柏崎刈羽原子力発電所における
標準応答スペクトルに基づく評価について

2021年9月22日
東京電力ホールディングス株式会社

前回会合（2021年7月9日 第4回会合）におけるコメント

6. 既許可の基準地震動との比較 擬似速度応答スペクトル（荒浜側）

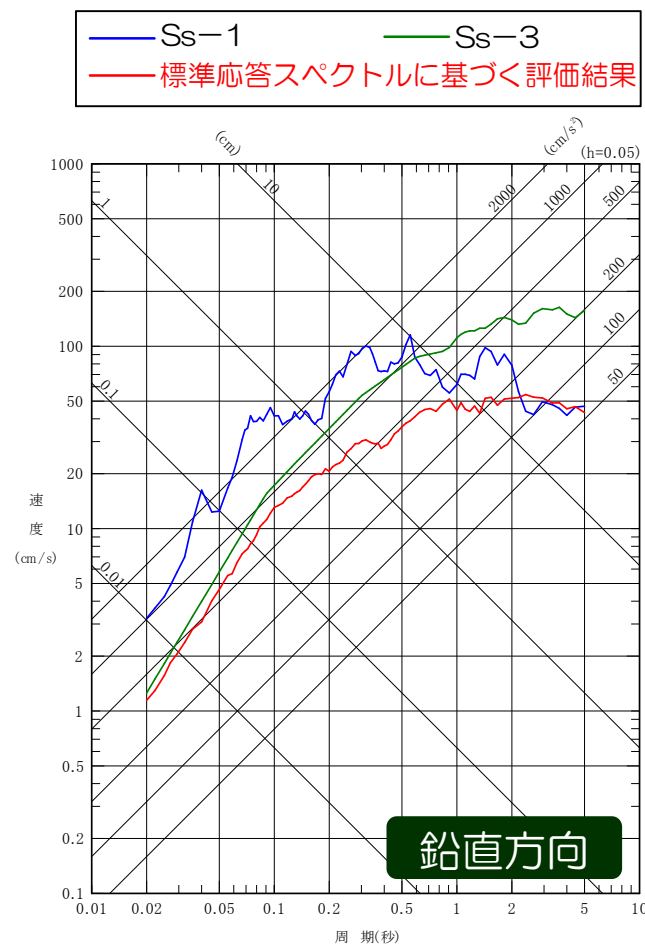
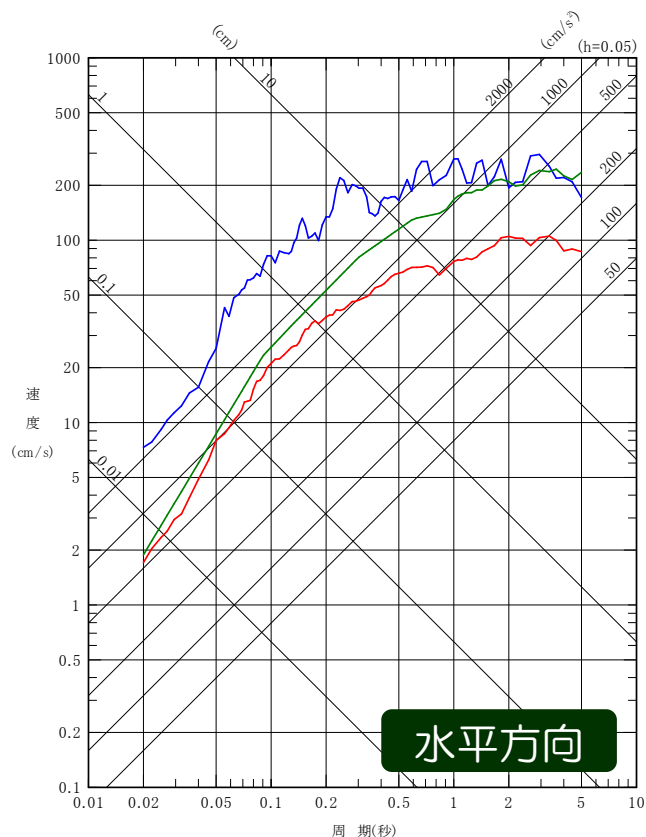
コメント
No.7

- 柏崎刈羽原子力発電所における基準地震動は、基準地震動Ss-1（F-B断層による地震）は主に短周期側、基準地震動Ss-3（長岡平野西縁断層帯による地震）は主に長周期側に大きな成分を持つという特徴があることから、これらの周期帯に着目して既許可の基準地震動との包絡関係を確認。
- 標準応答スペクトルに基づく評価結果は、短周期側では水平及び鉛直方向ともに基準地震動Ss-1に包絡されること、長周期側では水平及び鉛直方向ともに基準地震動Ss-3により包絡されることを確認。

6. 既許可の基準地震動との比較 加速度応答スペクトル（荒浜側）

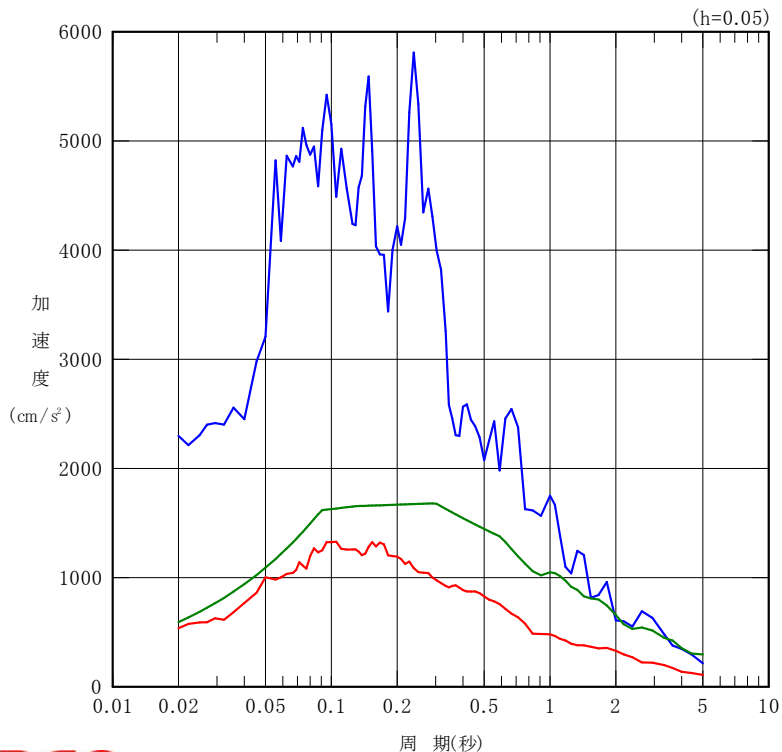
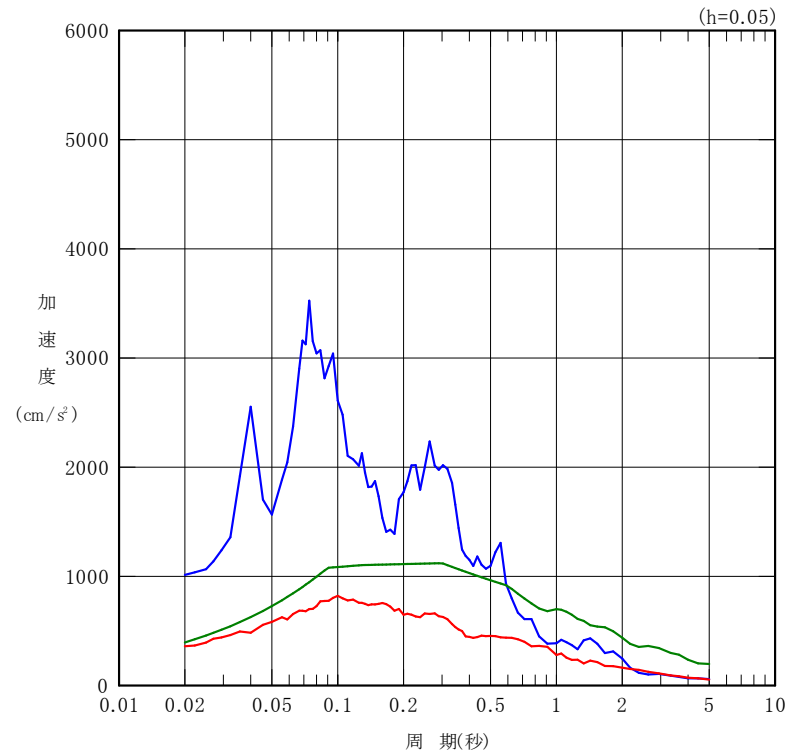
コメント
No.7

- 柏崎刈羽原子力発電所における基準地震動は、基準地震動Ss-1（F-B断層による地震）は主に短周期側、基準地震動Ss-3（長岡平野西縁断層帯による地震）は主に長周期側に大きな成分を持つという特徴があることから、これらの周期帯に着目して既許可の基準地震動との包絡関係を確認。
- 標準応答スペクトルに基づく評価結果は、短周期側では水平及び鉛直方向ともに基準地震動Ss-1に包絡されること、長周期側では水平及び鉛直方向ともに基準地震動Ss-3により包絡されることを確認。

6. 既許可の基準地震動との比較 擬似速度応答スペクトル（大湊側）

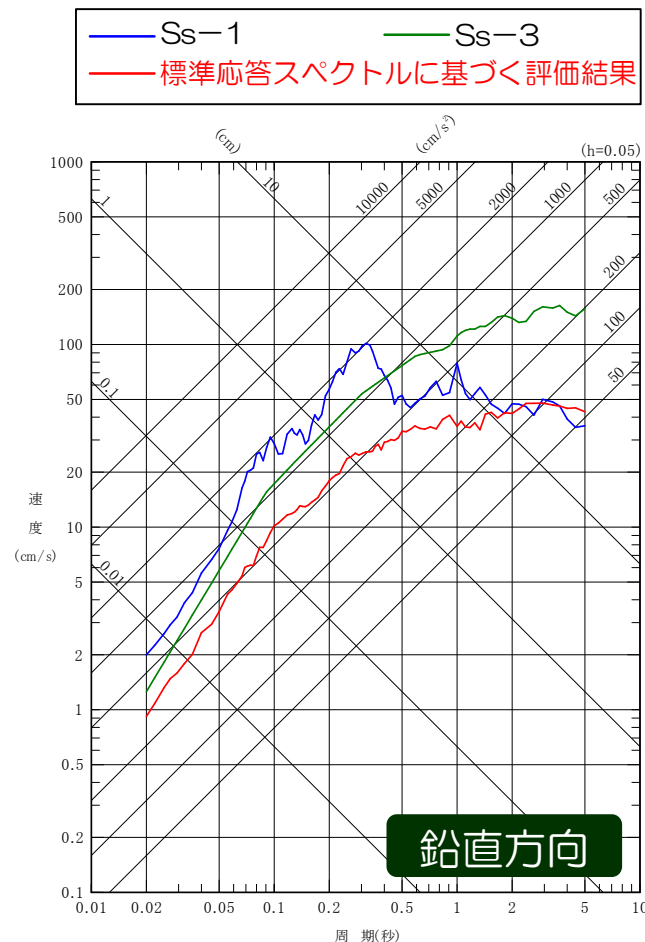
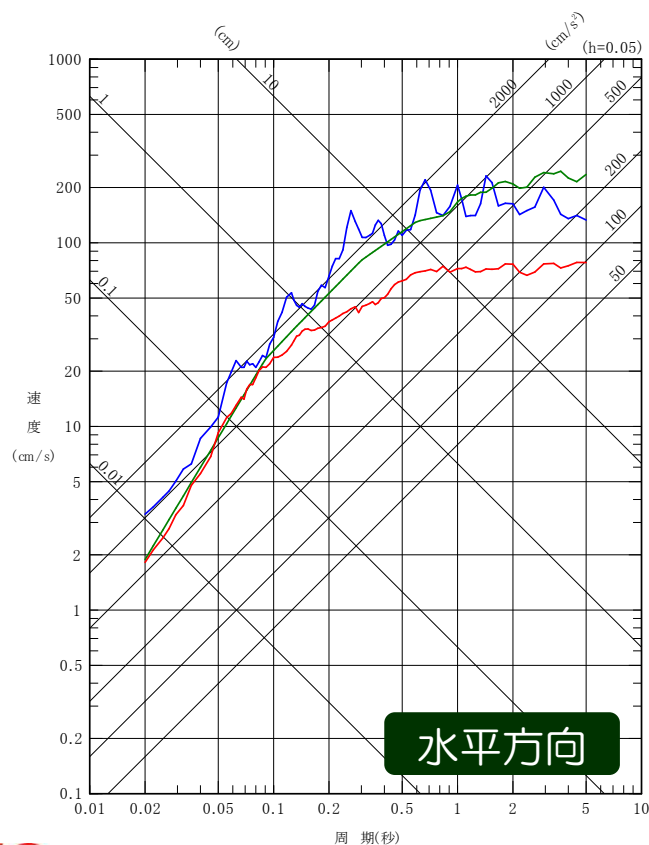
コメント
No.7

- 柏崎刈羽原子力発電所における基準地震動は、基準地震動Ss-1（F-B断層による地震）は主に短周期側、基準地震動Ss-3（長岡平野西縁断層帯による地震）は主に長周期側に大きな成分を持つという特徴があることから、これらの周期帯に着目して既許可の基準地震動との包絡関係を確認。
- 標準応答スペクトルに基づく評価結果は、短周期側では水平及び鉛直方向ともに基準地震動Ss-1に包絡されること、長周期側では水平及び鉛直方向ともに基準地震動Ss-3により包絡されることを確認。

6. 既許可の基準地震動との比較 加速度応答スペクトル（大湊側）

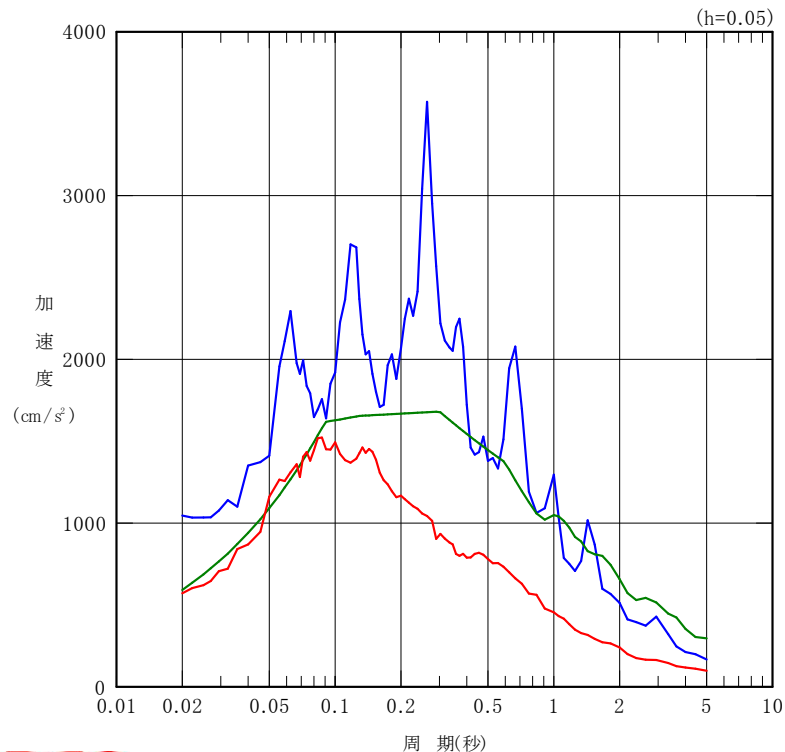
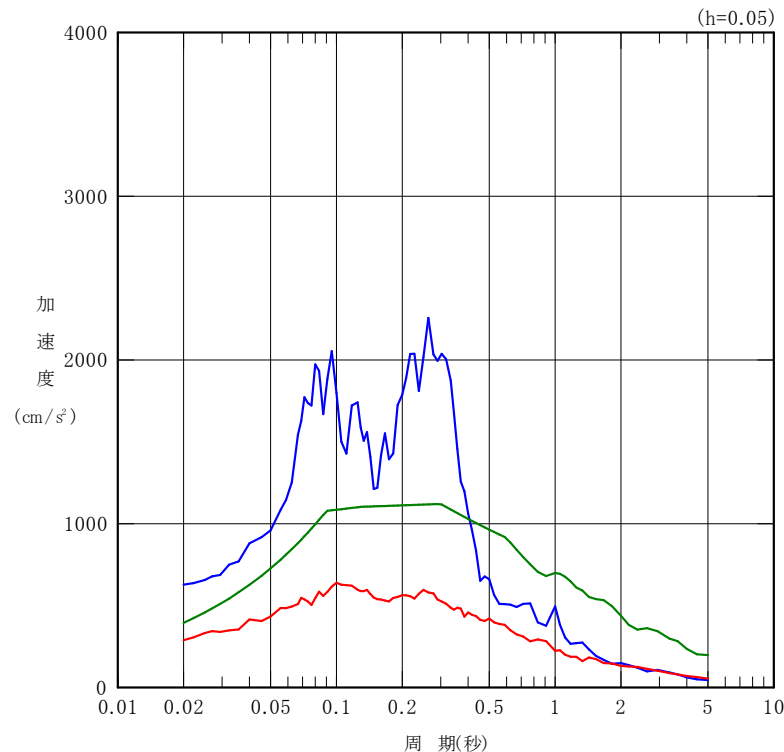
コメント
No.7

- 柏崎刈羽原子力発電所における基準地震動は、基準地震動Ss-1（F-B断層による地震）は主に短周期側、基準地震動Ss-3（長岡平野西縁断層帯による地震）は主に長周期側に大きな成分を持つという特徴があることから、これらの周期帯に着目して既許可の基準地震動との包絡関係を確認。
- 標準応答スペクトルに基づく評価結果は、短周期側では水平及び鉛直方向ともに基準地震動Ss-1に包絡されること、長周期側では水平及び鉛直方向ともに基準地震動Ss-3により包絡されることを確認。

6. 既許可の基準地震動との比較 基準地震動Ss-8への影響確認

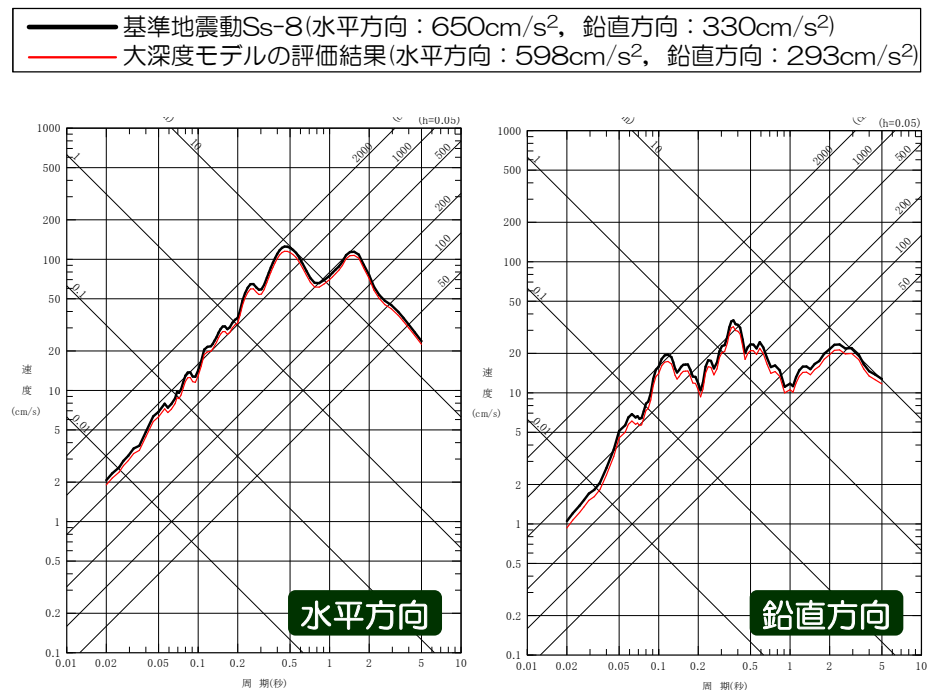
コメント
No.8

- 既許可での評価と同様にして、大湊側の大深度モデルにおいて、港町観測点の基盤層のVs=938m/sに近いVs=960m/s層の上面に、不確かさを考慮した港町観測点の基盤地震動を入力し、重複反射理論により解放基盤表面の応答スペクトルを評価。
- 既許可の基準地震動Ss-8は、評価結果に保守性を加えて策定したものであることから、これと大深度モデルを用いた場合の評価結果を比較。
- 大深度モデルを用いた場合の評価結果は、Ss-8を下回ることを確認したことから、既許可の基準地震動Ss-8に変更はない。
- なお、荒浜側の大深度モデルでは、解放基盤表面においてVs=997m/sであり、港町観測点の基盤層のVs=938m/sを上回ることから、荒浜側については地盤物性の補正は必要ないものと考えられる。これは、既許可での評価と同様である。

鉛直アレイ観測点のPS検層及びはぎとり地盤モデル

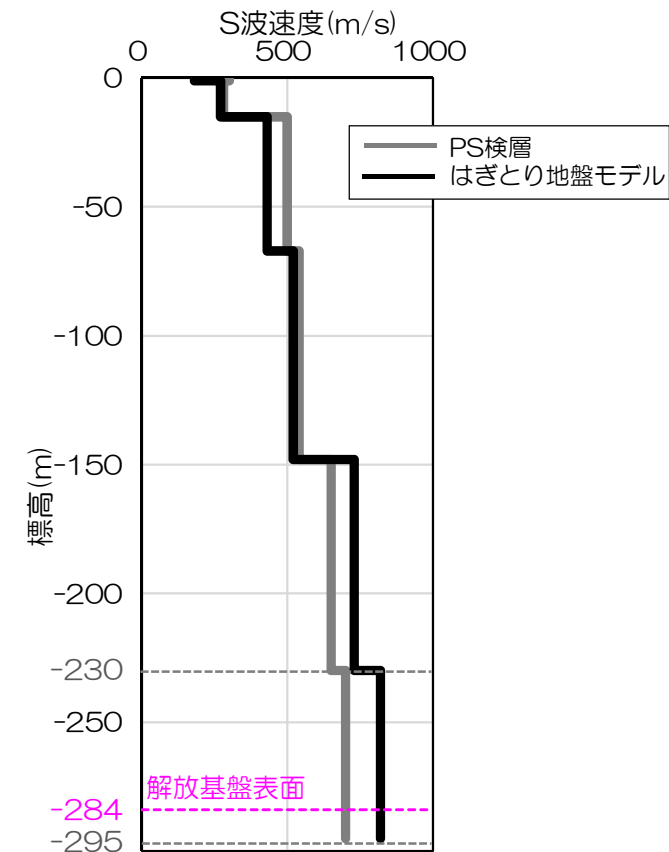
コメント
No.9

- 既許可のはぎとり地盤モデルは、鉛直アレイ観測記録による伝達関数に対し重複反射理論に基づく逆解析により同定しており、荒浜側の解放基盤表面付近については、PS検層結果より標高-230mから-295mまで同じ速度の層が連続していることを確認した上で、同定したVs=820m/sの層を設定している。
- 一方、地震基盤までの従来のSGFモデルや今回の大深度モデルは、地震計設置位置の標高-250mを区切りにそれ以深の速度を同定しているが、はぎとり地盤モデルに変更はなく、はぎとり波にも影響しない。
